CIRCULAR Nº 1 – RESPUESTA A CONSULTAS

LIC. Nº: 11/23

OBRA: “COMISARÍA BARRIO LAS PAMPAS”, DEPARTAMENTO POCITO.

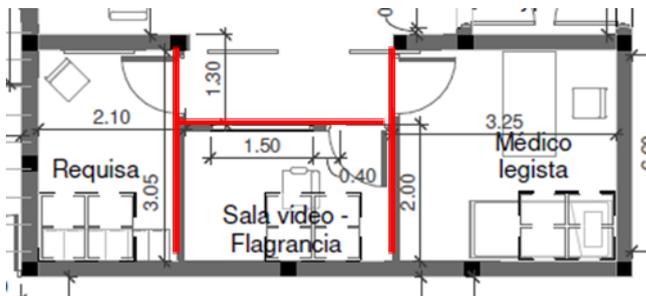
Indicar en qué sector se colocarán los tabiques de placa cementicia.

Se colocarán placas cementicias en el local "Sala de Flagrancia", tal como se indica en la imagen:

— Placa cementicia
